From: Bjarki Sveinsson <bjarkisveinsson@yahoo.com>
Sent: fimmtudagur, 30. apríl 2020 12:56
To: Gunnar Kristinn Ottósson
Subject: Fw: Brekadalur 65, sími 6900172
Attachments: Brekadalur65_skipul A1_2a.jpg

BREYTINGAR Á DEILISKIPULAGI LÓÐARINNAR BREKADALUR 65, REYKJANESBÆ (LANDNR 210512, STAÐGR 2000-5-13030650)

BREYTINGAR Á DEILISKIPULAGI LÓÐAR BREKADALS 65

Hannað:BMS	Teknað:BMS	Yfirfarið:BMS	Dagur:27.04.20	Kvarði:1:500
BREYTT			Tekning nr.1301	Verk. nr.05401

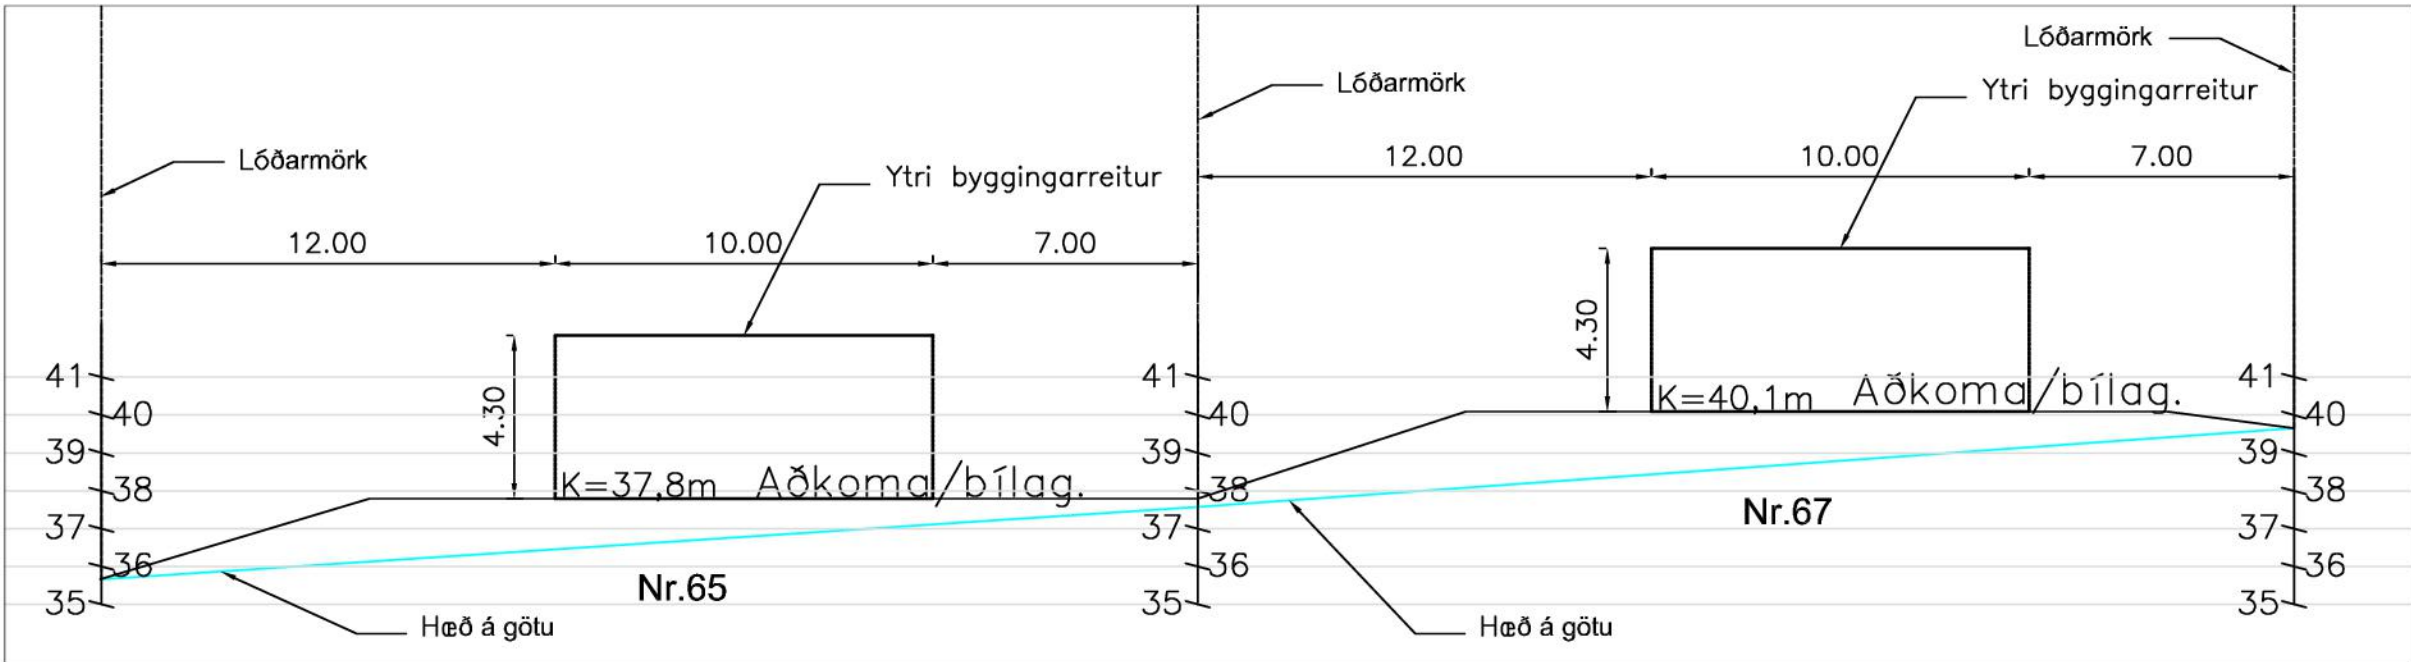
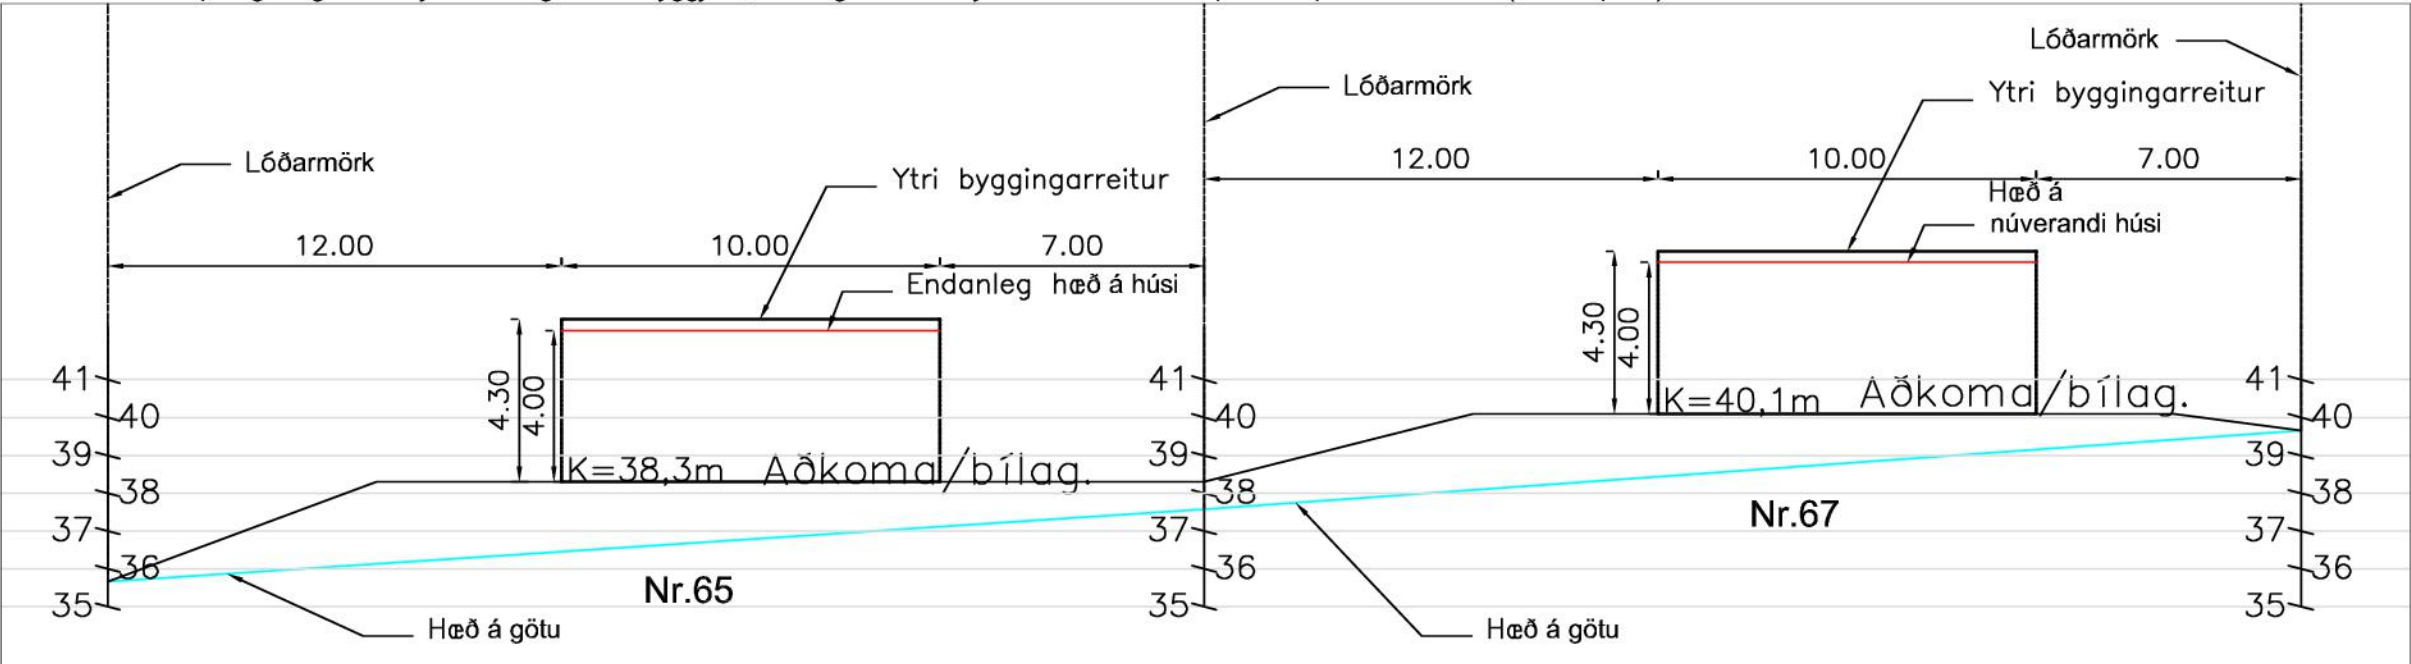
Eigandi óskar að fá að hækka botnkóta húss um 50 cm, miðað er við að endanleg hæð á húsi verði 4m en ekki 4,3m eins og leyfilegt er skv. skipulagi. Þannig að að heildar hækkun umfram skipulag yrði þá 20cm. Sjá fylgiskjal.

Tillaga að deiliskipulagi fyrir Brekadal 65.
Gert er ráð fyrir að hækka botnkóta húss um 50cm, eða úr 37,8 í 38,3m
Skýringar.
Lóð stendur í tölurörum hliðarhalla, en með hækkun á botnkóta stendur hús hærra og er betur varið fyrir vatni sem kemur niður hallan. Einnig er betra útsýni sem næst með hækkuninni í átt að hafi. Skv. skipulagi er gert ráð fyrir að hægt sé að byggja 4,3m en gert er ráð fyrir að hús verði 4m þar sem það verður hæst (frá botnplötu).
